高浜発電所保安規定審査資料	R0
提出年月日	2021年11月10日

高浜発電所原子炉施設保安規定変更認可申請書

大山生竹テフラの噴出規模見直しに伴う変更について

高浜発電所 3 , 4 号炉
大山生竹テフラ噴出規模見直しに伴う
保安規定変更に関する補足説明

図1 改良型フィルタのラビリンズ板取付け状況

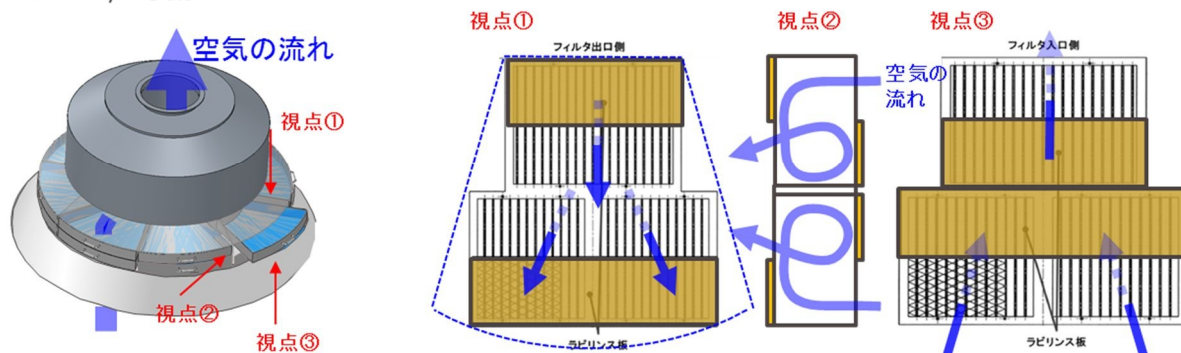
層厚変更に伴う気中降下火砕物濃度の増加より、改良型フィルタの閉塞時間は短くなるが、これまで実施したフィルタ試験では、フィルタ流速が速いと閉塞時間が短くなる知見が得られているので、フィルタ流速を遅くする対策を検討した。

以前の改良型フィルタは、強制的に流れの乱れを発生させることにより、フィルタに流入する火山灰による「はたき落とし効果」を期待し、フィルタ入口と出口を互い違いに半分塞ぐラビリンズ板を取付ける設計であった。(図1参照)

ラビリンズ板の設置目的である流入する火山灰による「はたき落とし効果」は、火山灰の粒径が大きいものがある場合に有効となるが、大山からの距離が約180kmと遠く火山灰の粒径が1mm以下である高浜発電所においては、「はたき落とし効果」を期待できないため、ラビリンズ板を取外しても問題はない。

図1 火山影響等発生時における炉心冷却のための手順フロー

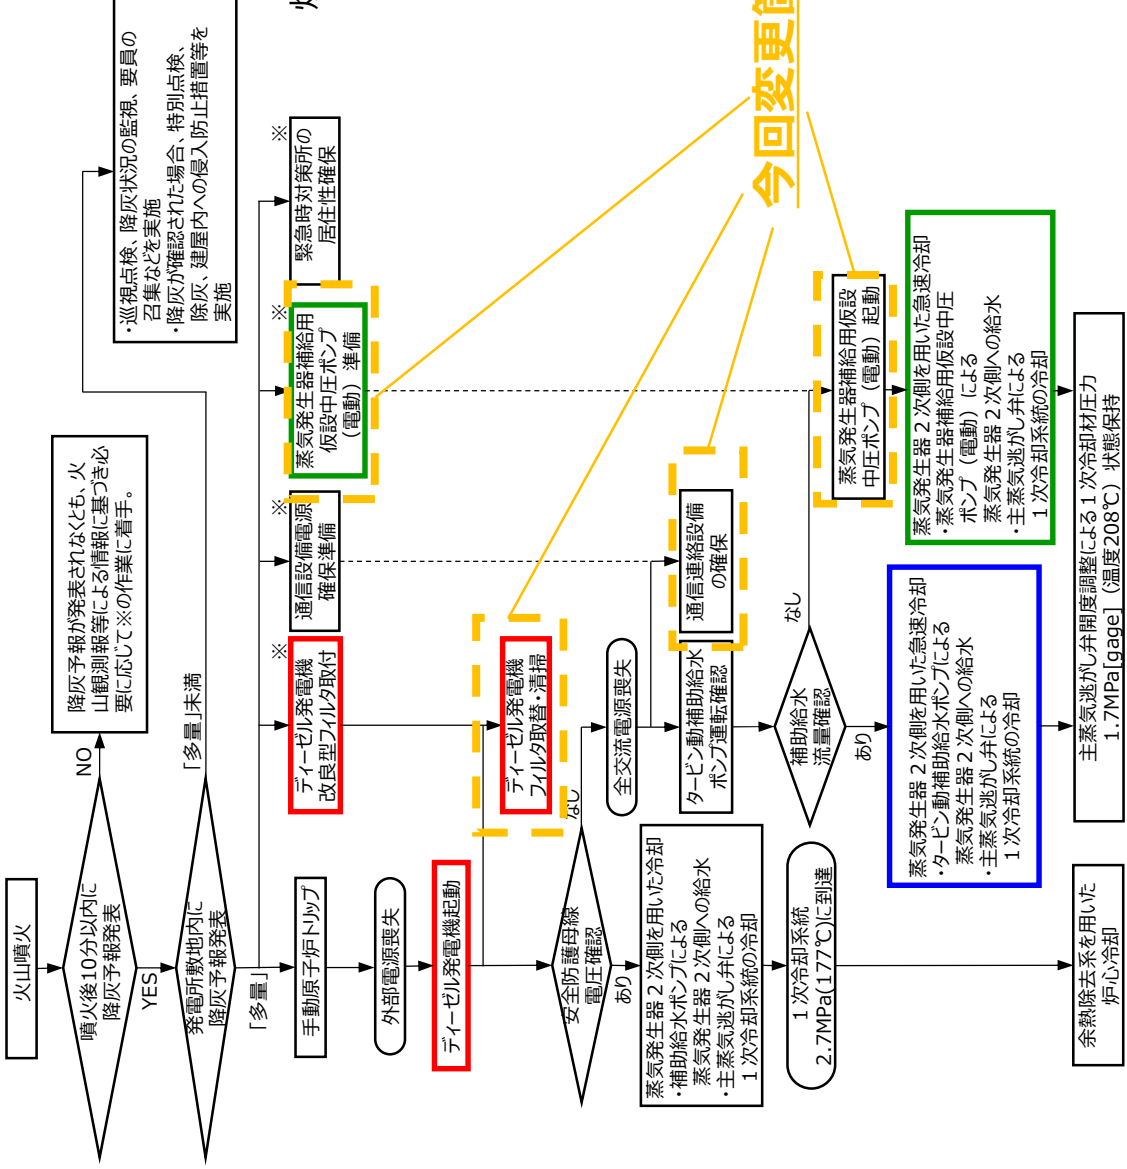
火山影響等発生時における炉心冷却のための手順の全体像を図1に示す。また、火山影響等発生時における炉心冷却のための手順等において、層厚見直しにより変更となる手順を図1の黄色点線で示す。層厚見直しにより「ディーゼル発電機フィルタ取替・清掃」「蒸気発生器補給用仮設中圧ポンプ(電動)準備」「蒸気発生器補給用仮設中圧ポンプ(電動)起動」「通信連絡設備の確保」の手順が変更となっている。

表 1 ディーゼル発電機改良型フィルタの取替・清掃におけるタイムチャート

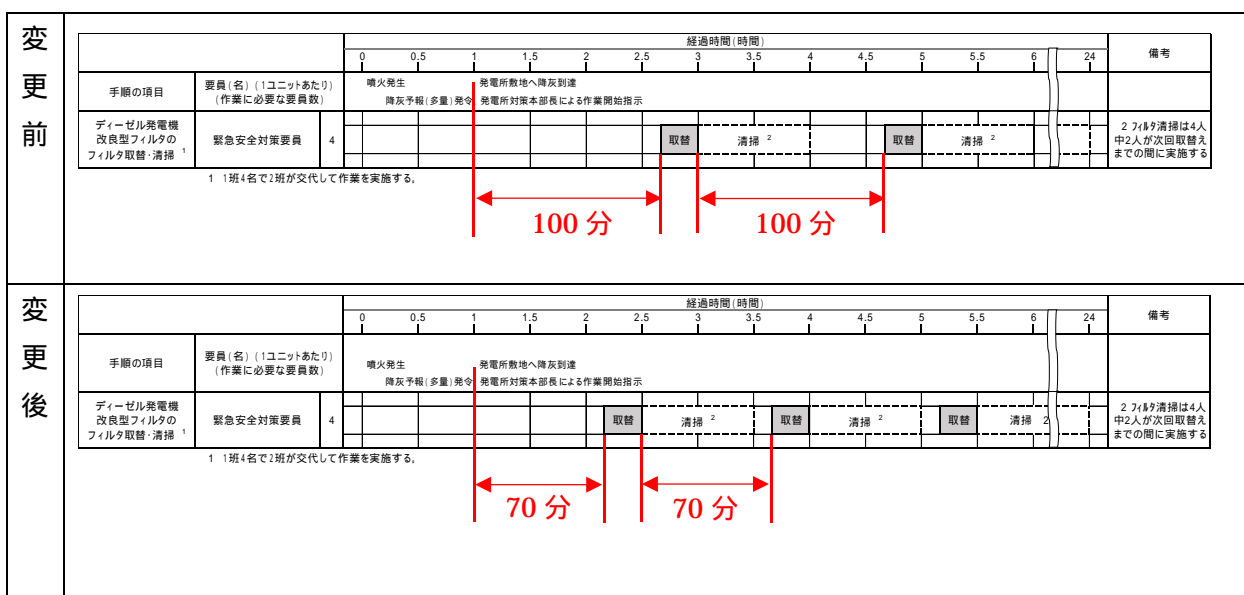
「3. 層厚変更に伴い評価対象となる運用の評価」ではフィルタ取替の着手時間を変更しており、変更前が 100 分だったが、変更後は 70 分でフィルタ取替を着手することとなっている。

噴火発生からのタイムチャートの前後表を以下に示す。フィルタ取替の着手時間の変更に伴い、1 回目のフィルタ取替に着手する時間は、変更前が噴火発生後から 2 時間 40 分後(噴火発生から 60 分後に降灰が到達 + フィルタ取替の着手時間 100 分 = 160 分)としていたが、変更後は噴火発生後から 2 時間 10 分後(噴火発生から 60 分後に降灰が到達 + フィルタ取替の着手時間 70 分 = 130 分)となっている。また、フィルタ取替の間隔についても、変更前が 100 分間隔だったが、変更後は 70 分間隔となっている。

表 1 火山噴火以降の事象進展と対応手順

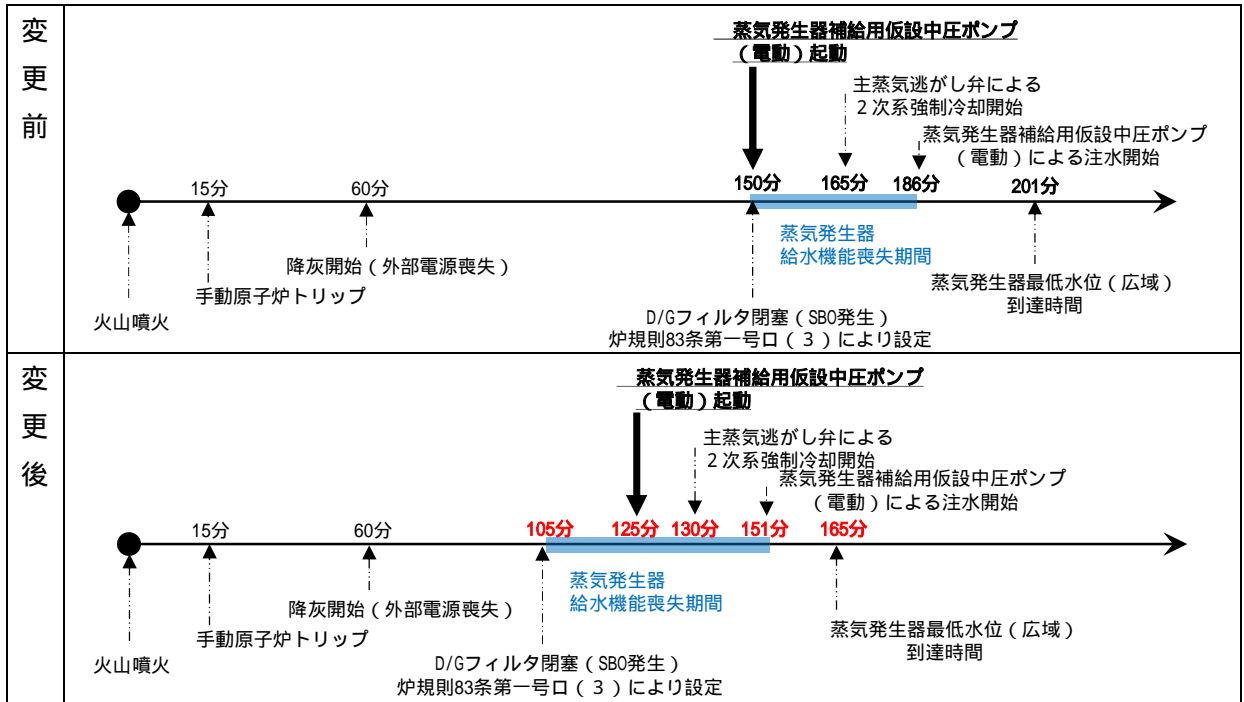
火山影響発生時における対応手順が解析条件に影響する部分は「2次系強制冷却開始(主蒸気逃がし弁開)」であり、仮設中圧ポンプによる蒸気発生器への注水準備の完了時間が設定条件となっている。この準備完了時間は、変更前が150分(原子炉トリップから135分)、変更後が125分(原子炉トリップから110分)となっている。

主な変更点として、火山灰の噴出規模の見直しに伴いディーゼル発電機改良型フィルタの基準捕集容量到達までの時間が短縮されたことにより、フィルタの閉塞(全交流電源喪失)発生時間が150分から105分に変更となっている。(P6「3. 層厚変更に伴い評価対象となる運用の評価 (1) g.」を参照)

主蒸気逃がし弁による2次系強制冷却の開始時間について、変更前は全交流電源喪失から操作現場への移動時間を考慮して、仮設中圧ポンプの起動から15分としていたが、変更後は全交流電源喪失から仮設中圧ポンプの起動までに、操作現場へ移動することから5分としている。(P13「3. 層厚変更に伴い評価対象となる運用の評価 (5) 第1表」を参照)

図 1 火山影響発生時に使用する設備の設置場所変更の概要

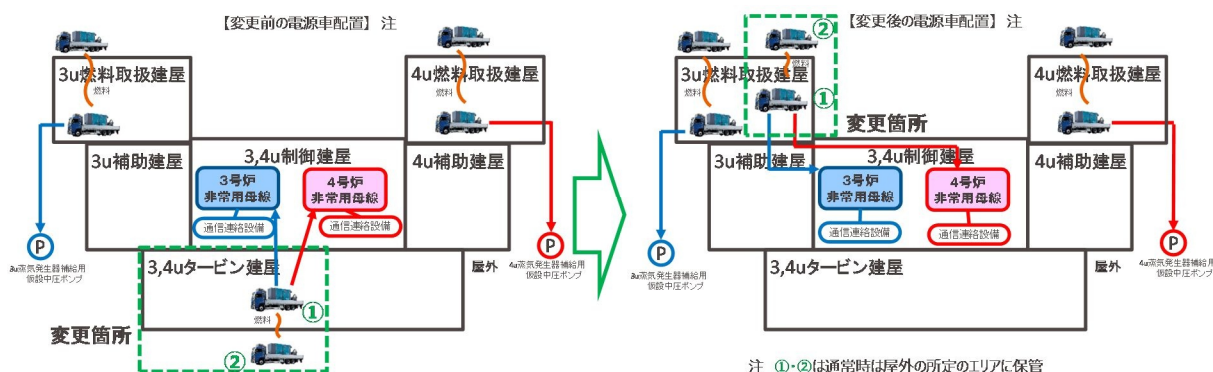
既認可保安規定の炉規則第 8 3 条に対する対策として、対応時の設置位置をタービン建屋に定めている設備があるが、火山灰降灰層厚増加を考慮して、より頑健な建屋である燃料取扱建屋に設置場所を変更する対応をとっている。

設置位置をタービン建屋に定めている設備は以下のとおりであり、これらの設備は対応時の設置位置を燃料取扱建屋に変更する。

- ・ 電源車（通信連絡設備用）
- ・ 電源車（緊急時対策所用）

高浜発電所 火山影響等発生時における配置図、タイムチャートの比較

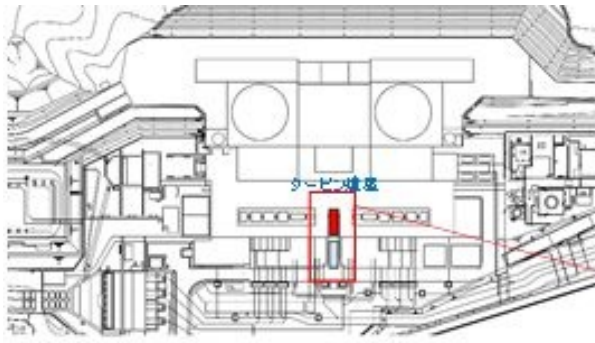
・既認可保安規定の炉規則第83条第一号口(3)の要求である「(2)に掲げるもののほか、火山影響等発生時に交流動力電源が喪失した場合における炉心の著しい損傷を防止するための対策に関すること。」に対する対策のうち、「電源車(緊急時対策所用)の建屋近傍への移動」手順において、上流文書にて火山灰が影響を与える評価対象施設として評価し、火山灰降灰層厚増加を考慮し、より頑健な建屋である燃料取扱建屋に電源車(通信連絡設備用)の配置場所を変更することに伴い、電源車(緊急時対策所用)の配置場所を燃料取扱建屋近傍に変更する。

3号炉燃料取扱建屋(管理区域電源車配置図)

4号炉燃料取扱建屋(管理区域電源車配置図)
